**1. Punto 5.4.4., Abandono,** se indica lo siguiente "se considera que dependerá de la culminación de los trabajos que se realicen en el proyecto: RESIDENCIAL JOHNNY WOODLAND (DEIA-IA-041-2022), en donde el promotor PGR DEVELOPERS ALTO BOQUETE, S.A., procederá a retirar la planta y se compromete a dejar limpio y aseado el área del proyecto, con buen aspecto visual y estabilidad del terreno. Sin embargo, en el punto 5.7.1., Solidos se describe "que la etapa de abandono por la característica del proyecto no se vislumbra una etapa de abandono". Además, el Cronograma de ejecución del proyecto está proyectado a 12 meses. Por lo antes mencionado se le solicita lo siguiente:

**3. Punto 5.4.2 Construcción**, no se indican todas las acciones definidas que se desarrollaran en etapa de construcción del proyecto. Por lo antes expuesto:

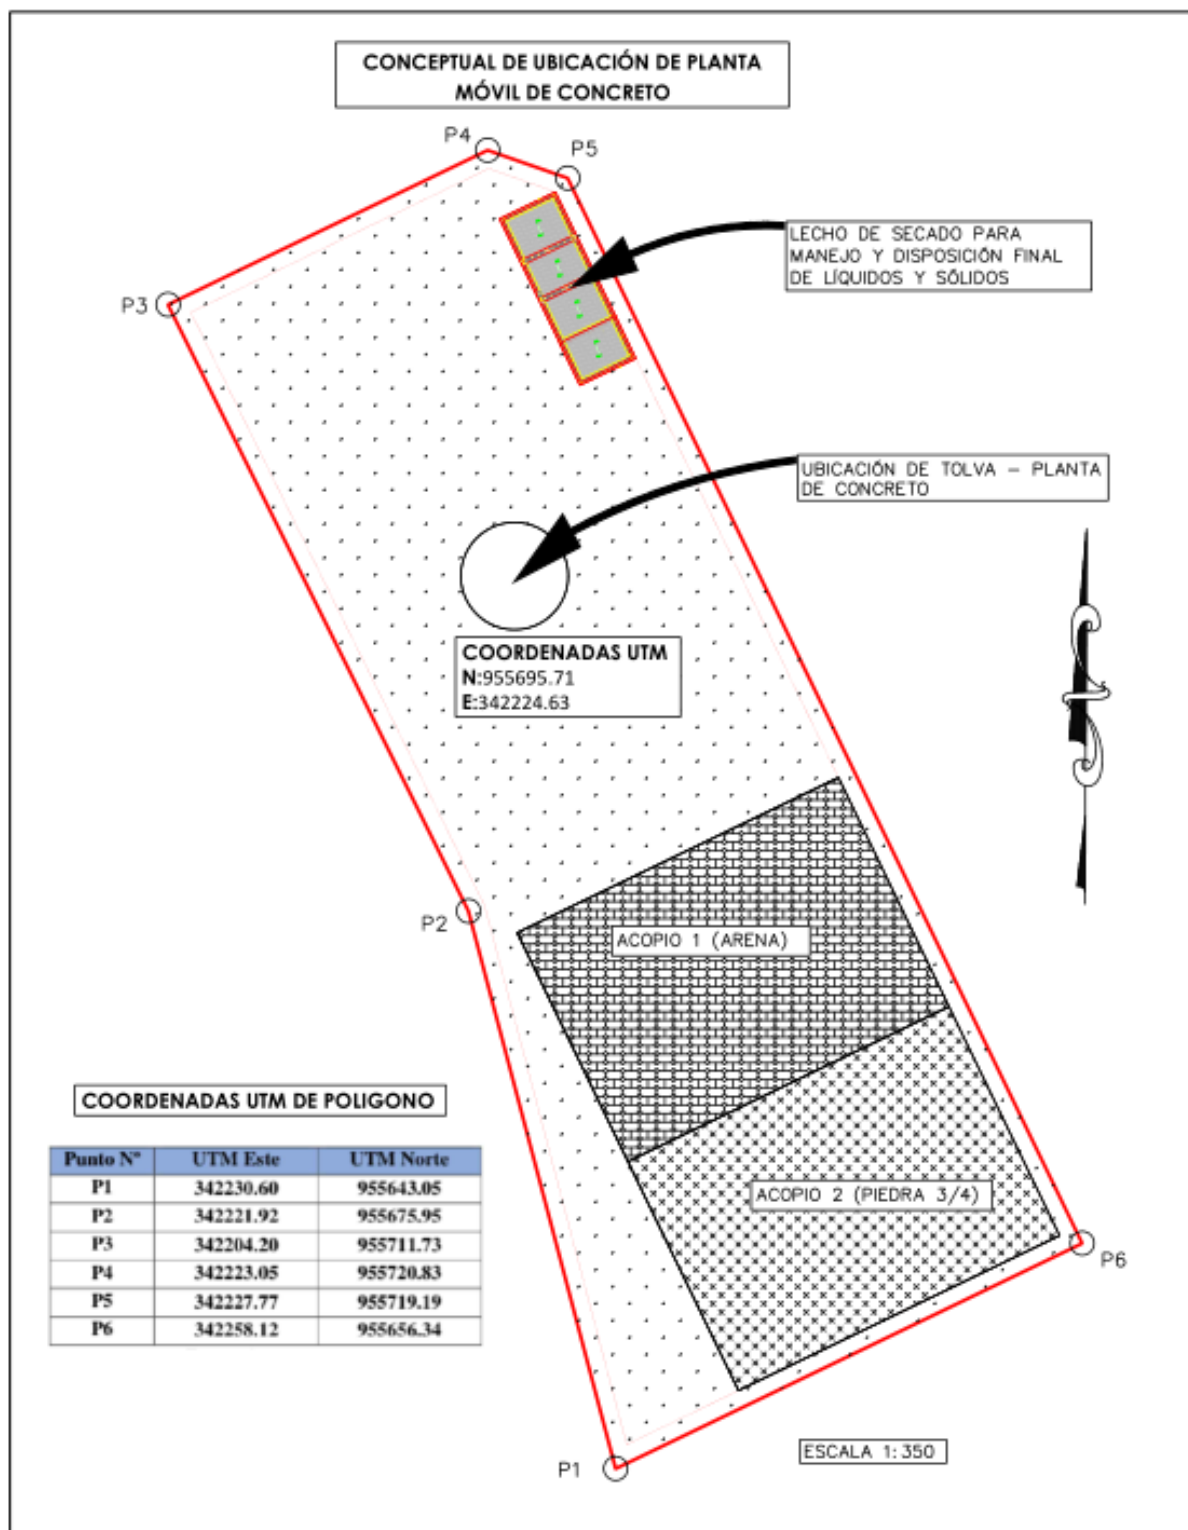
2. El Promotor deberá aportar la ubicación exacta del área donde se va a ubicar la Planta Móvil de Concreto, dentro del polígono solicitado en la evaluación, con sus respectivas coordenadas.

Las coordenadas UTM de ubicación exacta de la Planta de Concreto Móvil corresponden al punto indicado a continuación:

N=955695.7069

E=342224.6324

**Ver Anexos: CONCEPTUAL DE UBICACIÓN DE PLANTA MÓVIL DE CONCRETO**

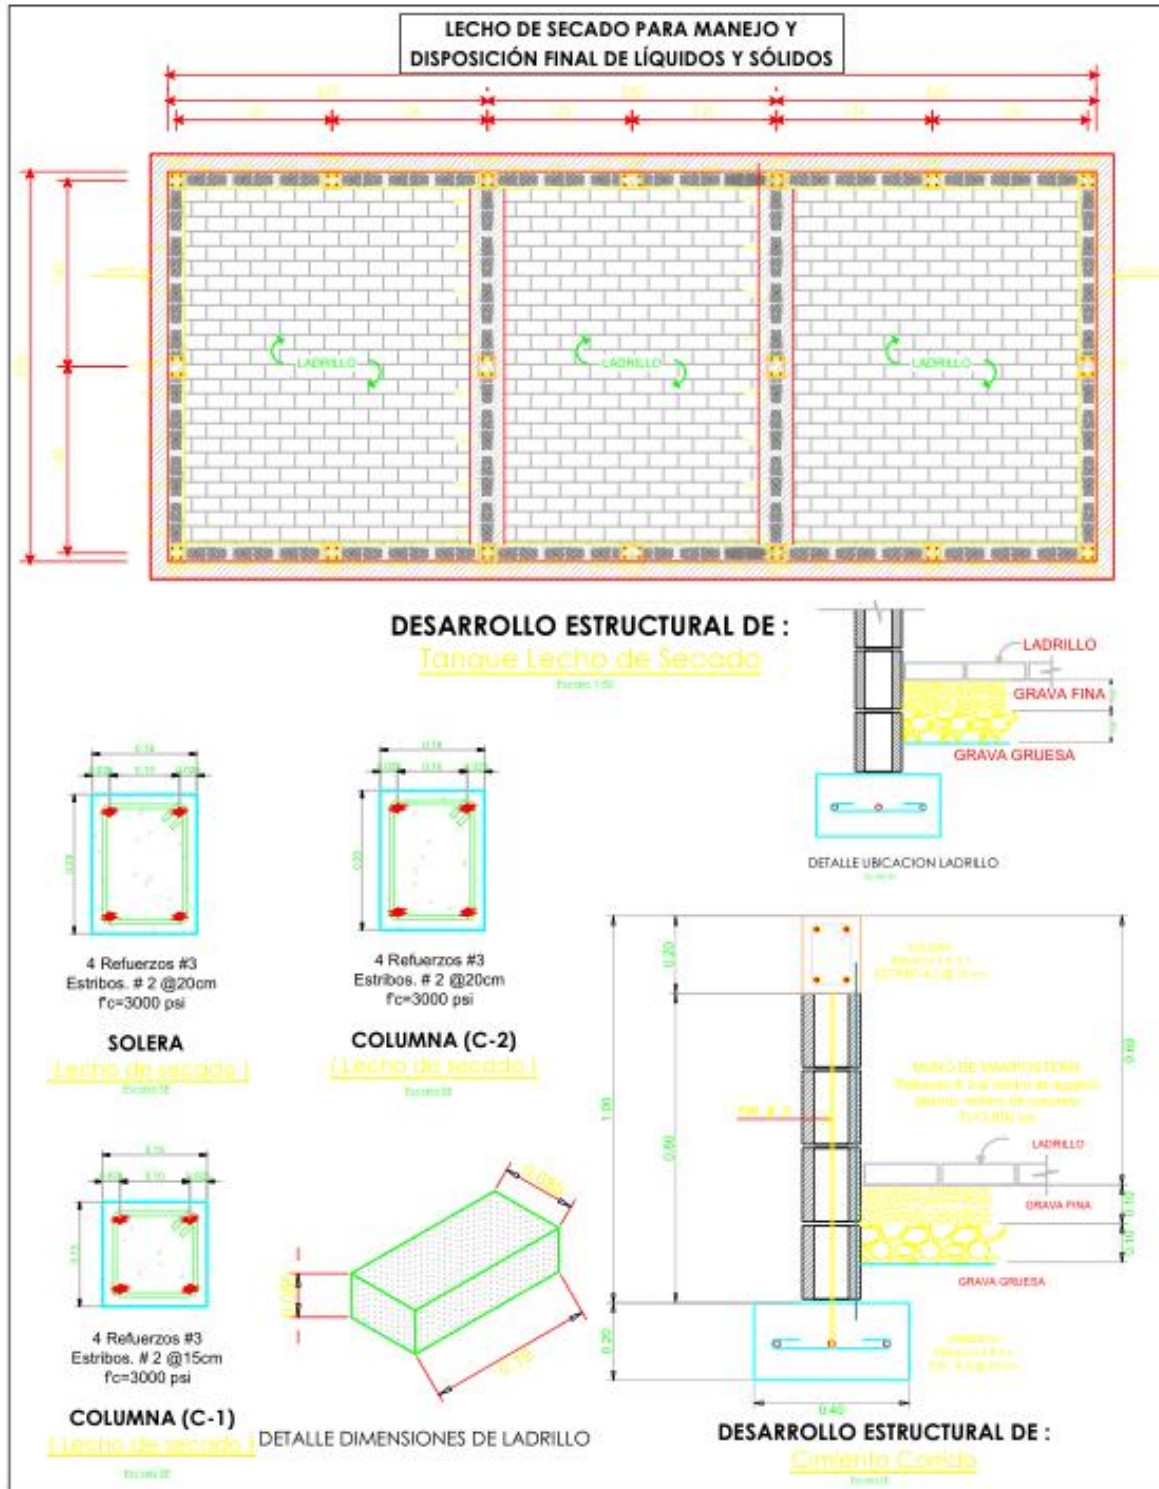
- a. Indicar, el sitio y el manejo para disposición final de los desechos (líquidos y sólidos) en la etapa de operación, producto del lavado de camiones mixer y equipos.

Para el manejo final de líquidos y sólidos producto del lavado de camiones mixer y equipos se ubicarán tres cámaras de lecho de secado constituido en su base por capas de grava de diámetro variable el cual permitirá la filtración lenta hacia el suelo separando los sólidos en la superficie por medio de ladrillos el cual permitirá y facilitará la extracción manual de sólidos sedimentados para luego reubicarlos temporalmente en una cuarta cámara como repositorio y después ser trasladado al relleno municipal de Boquete.

**Ver anexos: LECHO DE SECADO PARA MANEJO Y DISPOSICIÓN FINAL DE LÍQUIDOS Y SÓLIDOS.**
